改善箇所説明図

【対象車両外観】

【不適合部位(尾灯)】

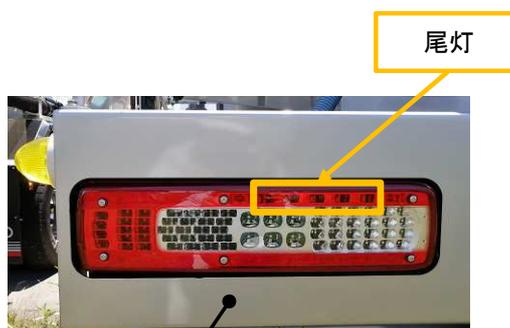
尾灯 取付位置不適合

粉粒体運搬車において、リヤコンビネーションランプの取り付け位置が不適切なため、尾灯の照明部の最外縁が、自動車の最外側から400mm以上の位置に取り付けられたものがあり、尾灯の保安基準を満足しないおそれがある。

テールランプステーを交換

全車両、保安基準を満足するよう、テールランプステーを対策品に交換する。
